改善箇所説明図

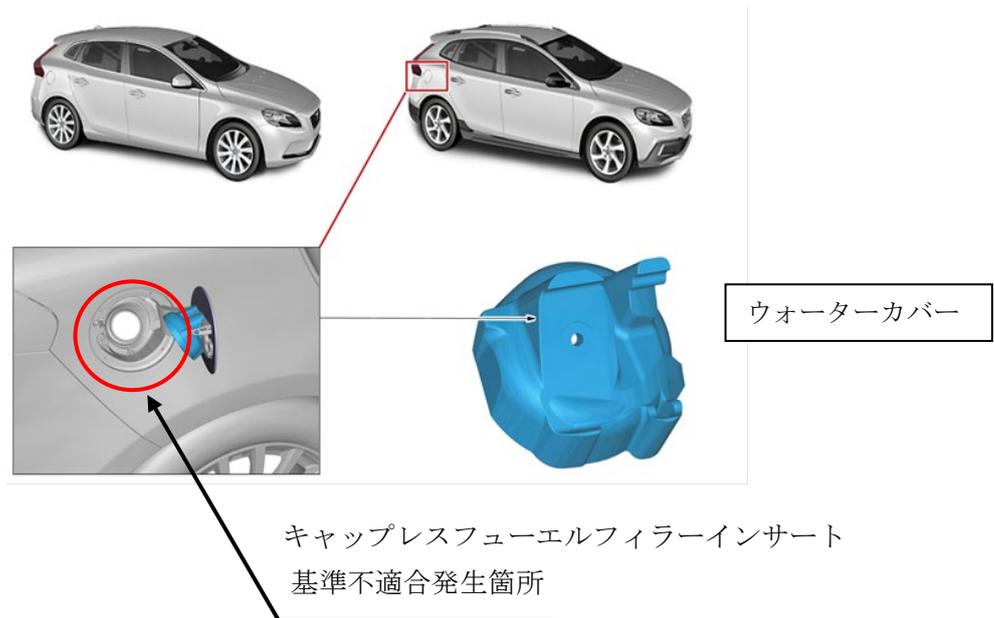
基準不適合発生箇所

燃料装置のキャップレスフューエルフィルターインサート（燃料給油口）において、防水設計が不適切なため、大雨等により燃料装置内部へ雨水が浸入することがある。そのため、燃料装置が腐食し、走行中エンストやエンジン始動不良、または燃料漏れに至るおそれがある。

改善の内容

全車両キャップレスフューエルフィルターインサートへウォーターカバーを取り付けし、雨水の侵入を防止する。また既に燃料装置への雨水が混入していなか、フューエルフィルターを点検する。なお燃料装置へ雨水の混入や腐食がある場合は、該当部品を交換する。
